**PORTO TURISTICO**  
**PROGETTO PRELIMINARE**

**RIF. NOTA n° 193/08 del 16/04/2008**  
**DELLA SOPRINTENDENZA BB.CC.AA. DI MESSINA**

**RIDIMENSIONAMENTO OPERE A TERRA**  
**LINEE GUIDA**  
**PER LA PREDISPOSIZIONE DEL PROGETTO DEFINITIVO**  
**E**  
**INDICAZIONI SUI SISTEMI DI GESTIONE AMBIENTALE**

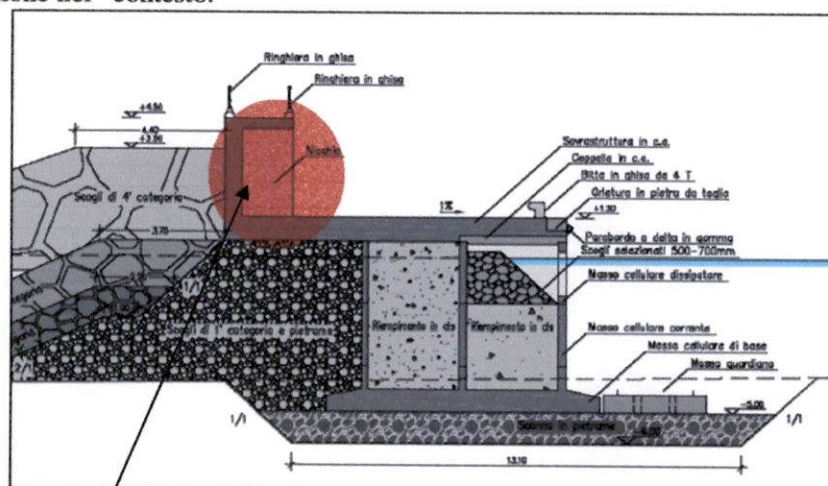
inoltre opere viarie di colossale dimensione per la cui realizzazione era previsto lo sventramento di tutta la zona a ridosso della linea ferroviaria compresa la parte bassa di tutta la zona attualmente sottoposta a vincolo paesaggistico per come indicato in rosso nella planimetria che segue.

Dall'esame risulta che la parte effettivamente ampliata rispetto alla precedente ipotesi progettuale è lo specchio liquido, mentre la superficie delle opere marittime rimane pressochè uguale (17.300 --- 17.900)

#### 3.2.2.1 ridimensionamento e opere di integrazione paesaggistica

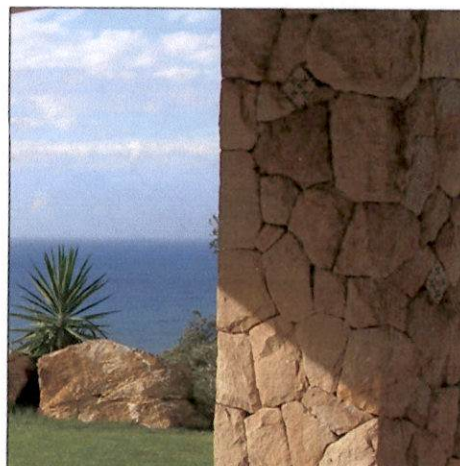
Si prevede di ridimensionare il fabbricato eliminando dalle previsioni progettuali la terza elevazione fuori terra. La ricettività così si riduce a 21 posti letto.

Il nuovo assetto planivolumetrico sarà il seguente:

Sup. coperta mq	H max ml	Piani fuori terra	Volume mc	struttura
1.160	7,5	2	8.700	Intelaiata in c.a.
